改善箇所説明図

対象車両外観

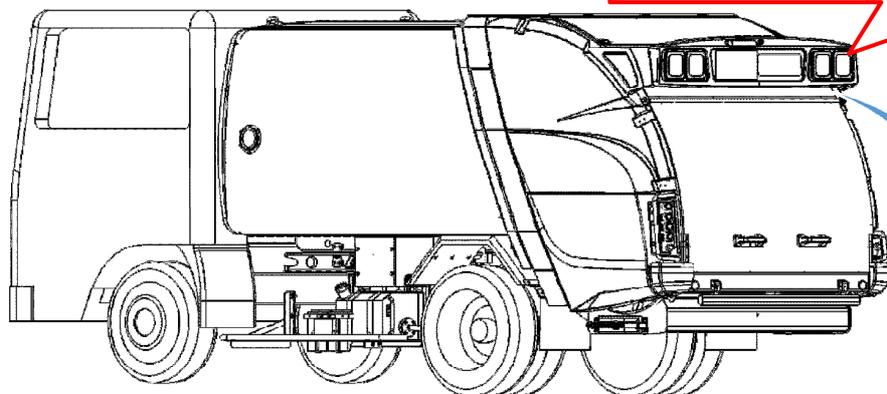
ハイマウントリアパネル右内側に
配線保護カバーを取付ける

小型回転式塵芥車 幅広キャブ車において、ハイマウントリアパネル内右側配線の処置が不適切なため、後部扉を開閉する際に後部扉付属部品と接触し断線することがある。そのため、方向指示器及びその他車両後部の灯火が不点灯または点滅回数が保安基準を満たさなくなり、最悪の場合、重大事故に繋がる場合がある。

ハイマウントリアパネル内配線保護カバー取付
